Référence communale : PU 2023/11 - CREATYF. Rue d'Autre-Eglise, 13 à Huppaye – Site de la Ferme du Baron.

Suite au courrier de la commune d'Huppaye faisant mention des délibérations communales en séance du 29/06/2023 et afin de faciliter le suivi des modifications graphiques, nous reprenons ici les éléments modifiés de façon littéraire.

Note accompagnant l'introduction des plans modificatifs du permis de constructions groupées de la transformation de la ferme du Baron à Huppaye

Illustration 1: Extrait de l'élévation nord-est des maisons neuves sur lequel on aperçoit clairement la différence entre niveau de sol existant et projeté.

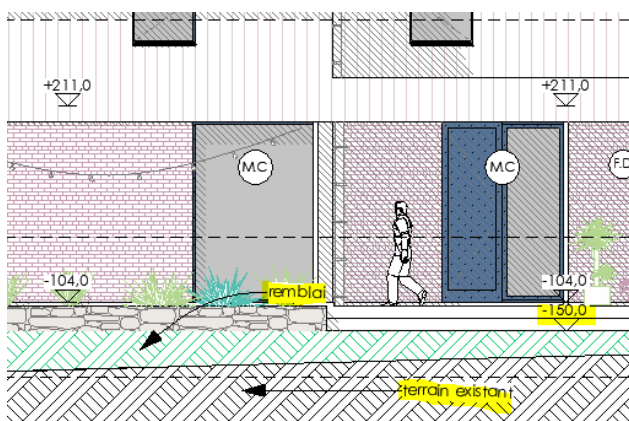
3. compléter les documents en ce qui concerne les détails des remblais;

Les remblais ont été détaillés en plan au travers de niveaux de sol et en élévation/coupe en distinguant systématiquement le sol existant et le terrain projeté.
